UMW/IZ/PN-143/19

NAZWA ZAMÓWIENIA

Zaprojektowanie i wykonanie robót budowlanych dla zadania: przebudowa i remont budynku użyteczności publicznej, dawnej Katedry i Kliniki Nefrologii Pediatricznej Akademii Medycznej we Wrocławiu, położonego przy ul. Marii Curie-Skłodowskiej 50-52 we Wrocławiu (w systemie zaprojektuj – wybuduj).

A. Odpowiedzi na pytania Wykonawców.

PRZEKROJ I I A
PODZIEMNE PRZEMAZOWANIE
1:50

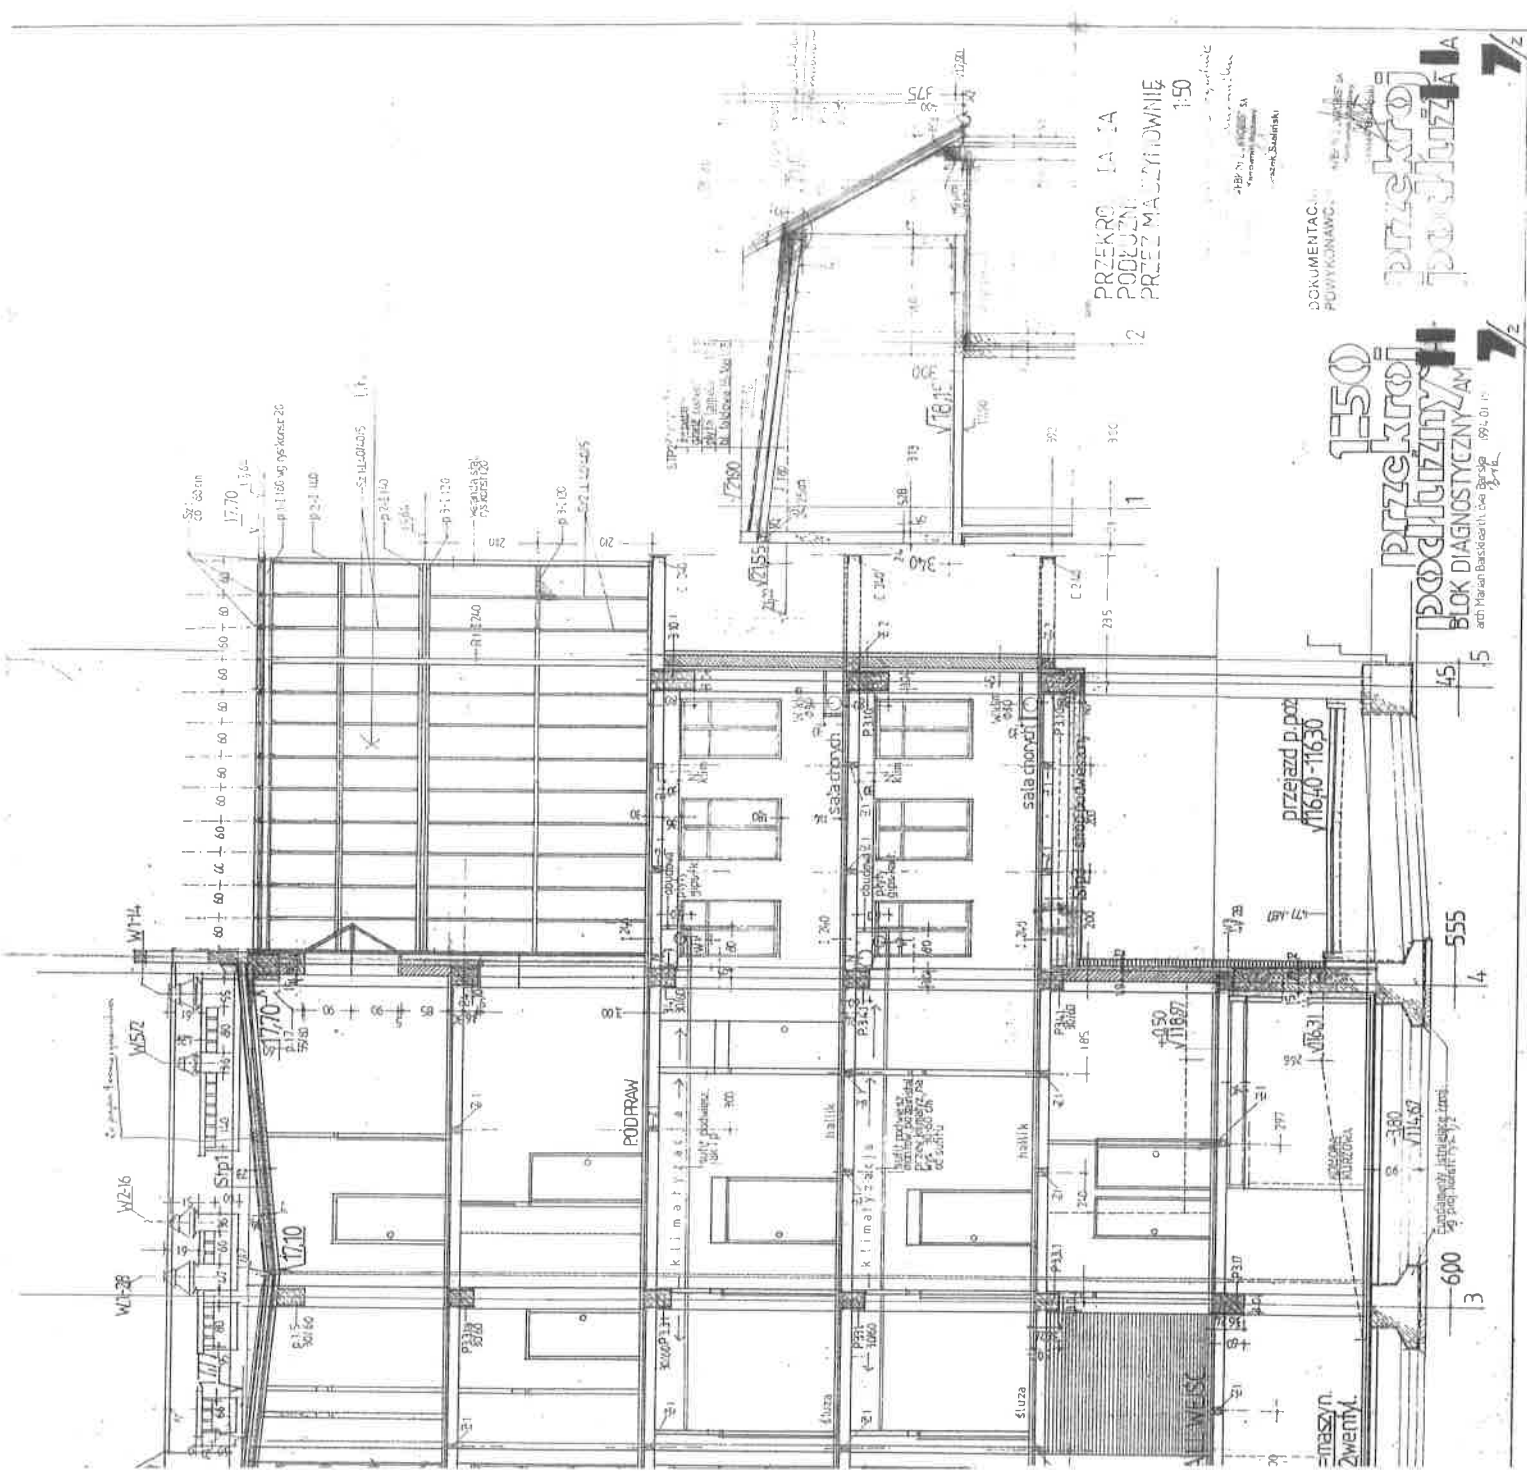
„Prosimy o zamieszczenie przekroju wzdłuż elewacji zachodniej, zwłaszcza przez część nowo dobudowanego stropu w pomieszczeniu przeszklonego poddasza i tarasu, na styku i nadbudową budynku Curie 52.”

Zamawiający zamieszcza jako Załącznik nr 1 do pisma, przekrój wzdłuż elewacji zachodniej.
